„Zdvoukolejnění trati Branický most - Praha-Krč - Spořilov“

Vysvětlení, změny a doplnění zadávací dokumentace - Dodatek č. 12

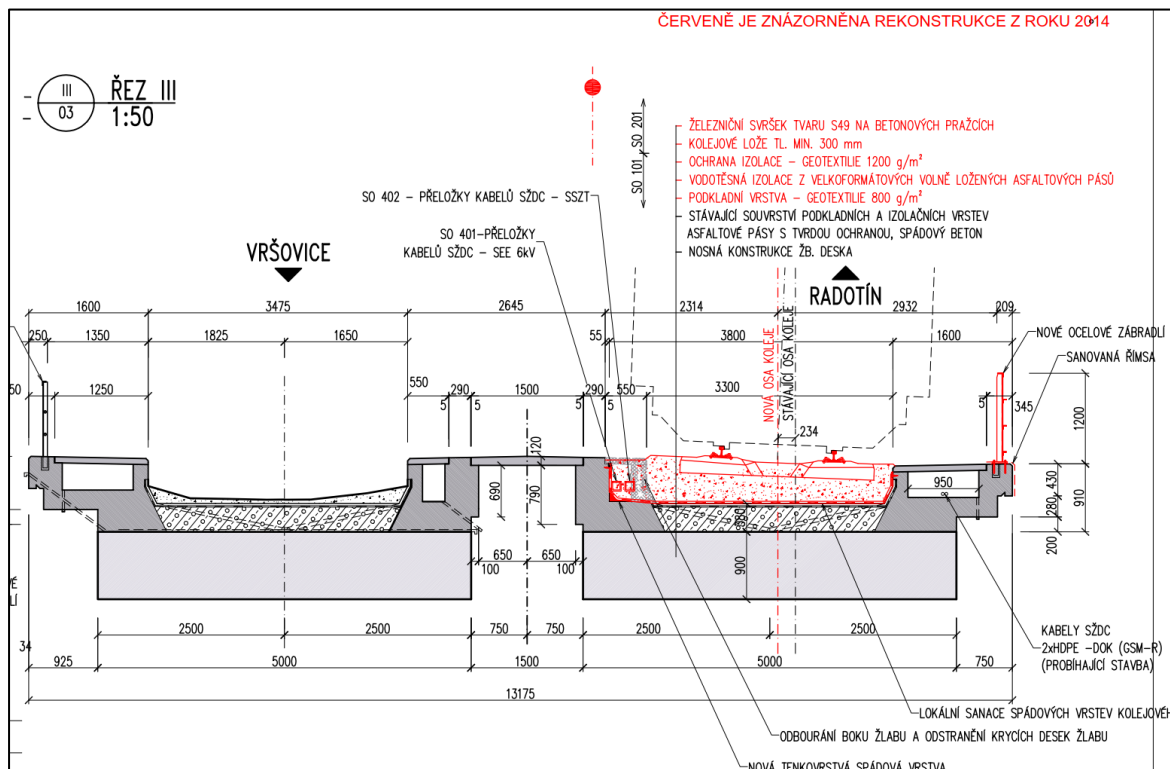
Dne 9.2.2023 odpověděl zadavatel na dotaz 76) týkající se chybějících kubatur odtěžení na mostě SO 06-20-05 v koleji č.2 takto:

Uchazeč odpovědi nerozumí a je přesvědčen, že není dostatečná. Proč zadavatel tuto kubaturu neuvažuje? Chybějící objem odkopu je třeba přidat do odpovídajícího VV svršku, nebo mostu.

Dotaz byl konzultován se zpracovatelem mostního objektu, který poskytl řez stávajícího stavu mostem. Z řezu je patrné, že v koleji se nenachází souvislá vrstva stěrkového lože.
